Ducato

Версия: 2.3 JTD LHD без Servotronic (Opt. 012)

СИСТЕМА РУЛЕВОГО УПРАВЛЕНИЯ

Вибрация рулевого колеса и передних колес при повороте в остановленном состоянии и на низкой скорости – Сервисное решение

Рис. 1

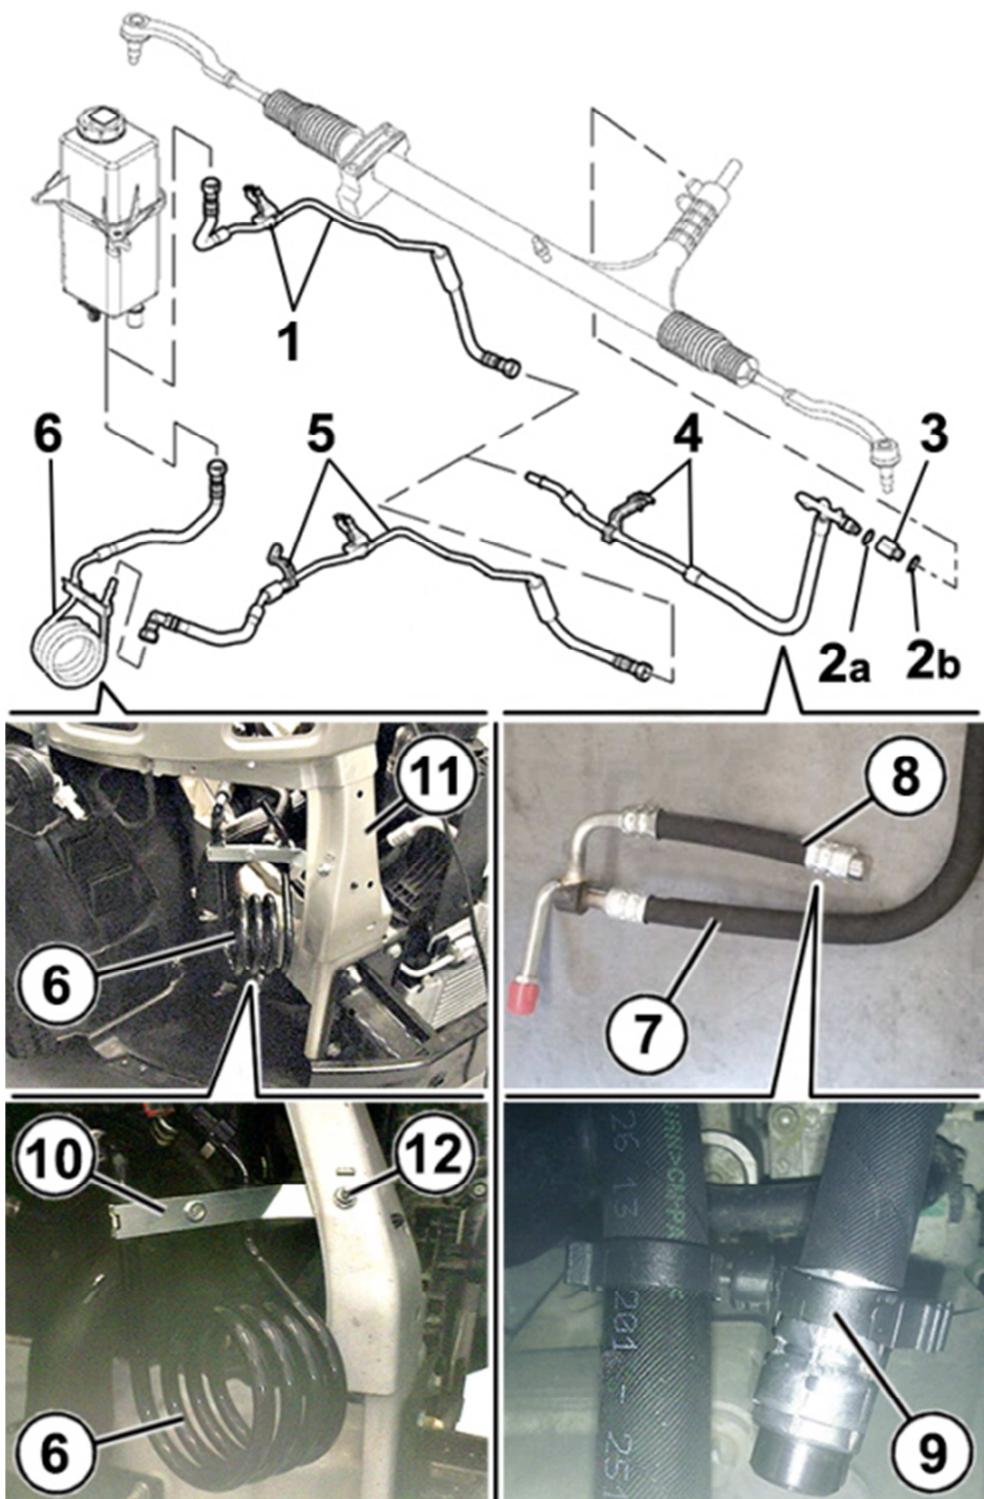
- Отсоединить и снять низконапорную возвратную трубку со стороны кожуха рулевого управления (4 – Рис. 1) (Op. 4130B72).
- Снять разъем низкого давления (3 – Рис. 1) и заменить его на новый, номер детали 1376873080 вместе с уплотнениями (2a и 2b – Рис. 1).

- Установить новую низконапорную трубку со стороны кожуха рулевого управления, номер детали 1376874080 (7 – Рис. 1), с демпфером (8) взамен ранее снятой трубки (4) (Op. 4130B72) и подсоединить ее к новому разъему (3).

- Использовать зажим № детали 7632288 (9 – Рис. 1) для подсоединения трубки (7) к демпферу (8), как показано на Рис. 1, чтобы избежать встряхивания демпфера

- Установить охлаждающий змеевик рулевого управления, № детали 1349526080 (6 – Рис. 1) (Ор. 4130B58), закрепив скобу (10) на поворотном кулаке (11) с помощью винта и гайки М6 (12).

- Подсоединить новую возвратную низконапорную трубку (5 – Рис. 1) к новой трубке (7) и змеевику (6) (быстроразъемные муфты).
- Подсоединить охлаждающий змеевик (6 – Рис. 1) к масляному бачку гидросистемы.

Fig. 2

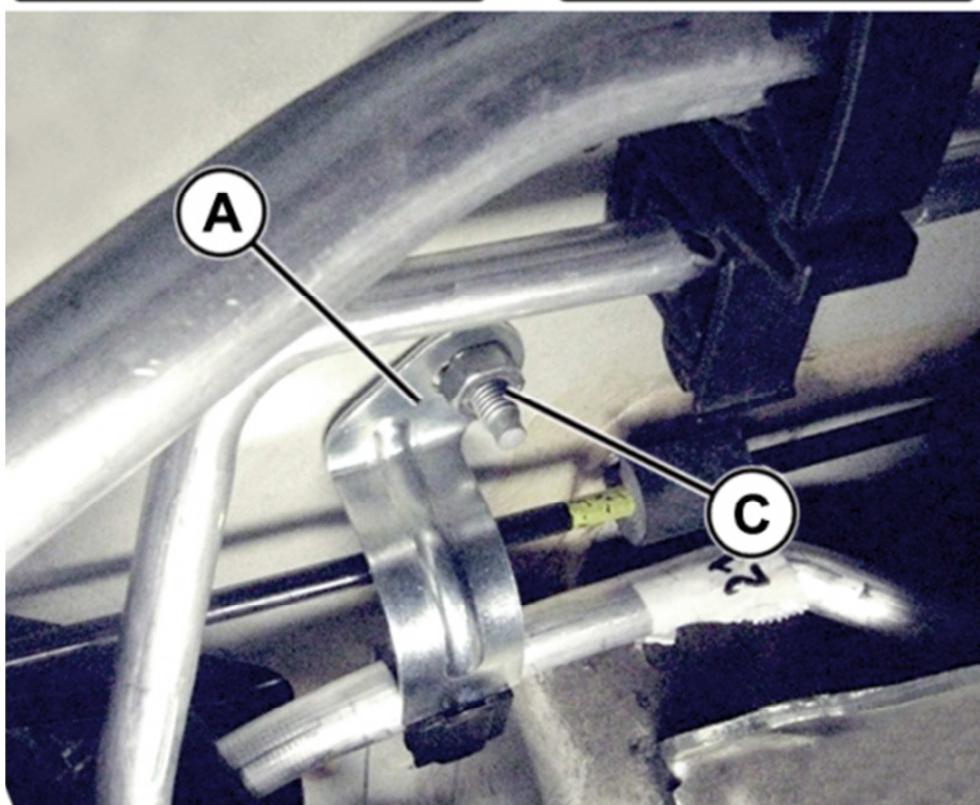
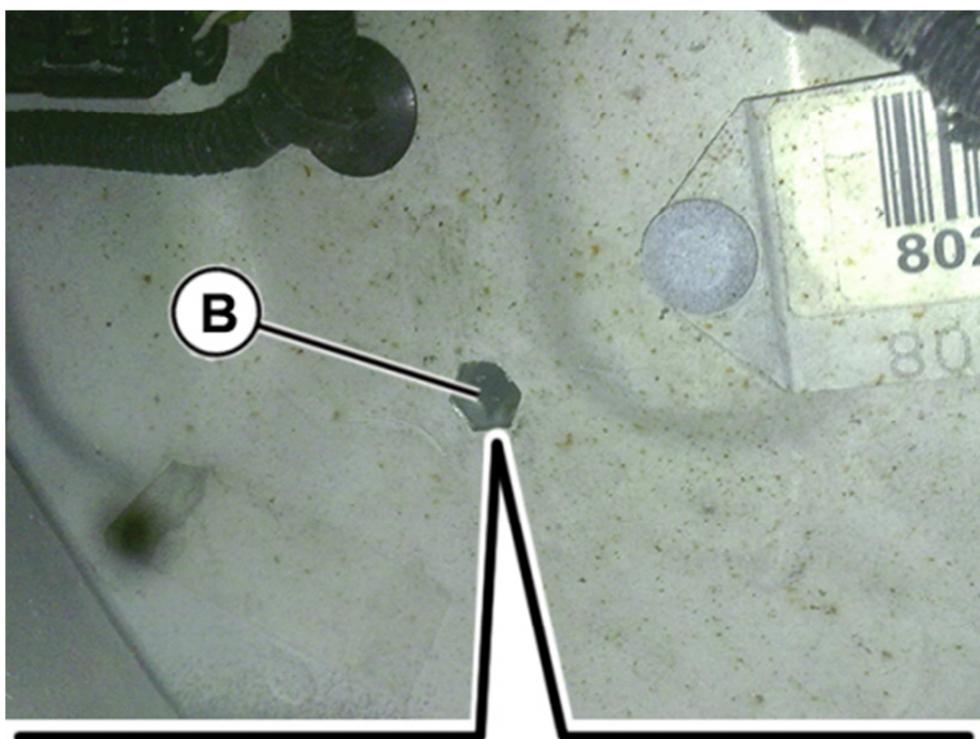
- Снять возвратную низконапорную трубку, со стороны бачка (1 – Рис. 1) (Op. 4130B82) и заменить ее на новую, № детали 1359959080 (5 – Рис. 1) (Op.4130B70) закрепив кронштейн (А – Рис. 2) к отверстию с шестигранным пазом (В – Рис. 2) внутри крыла с помощью винта и гайки М6 (С – Рис. 2).

гайка устанавливается на стороне моторного отсека.
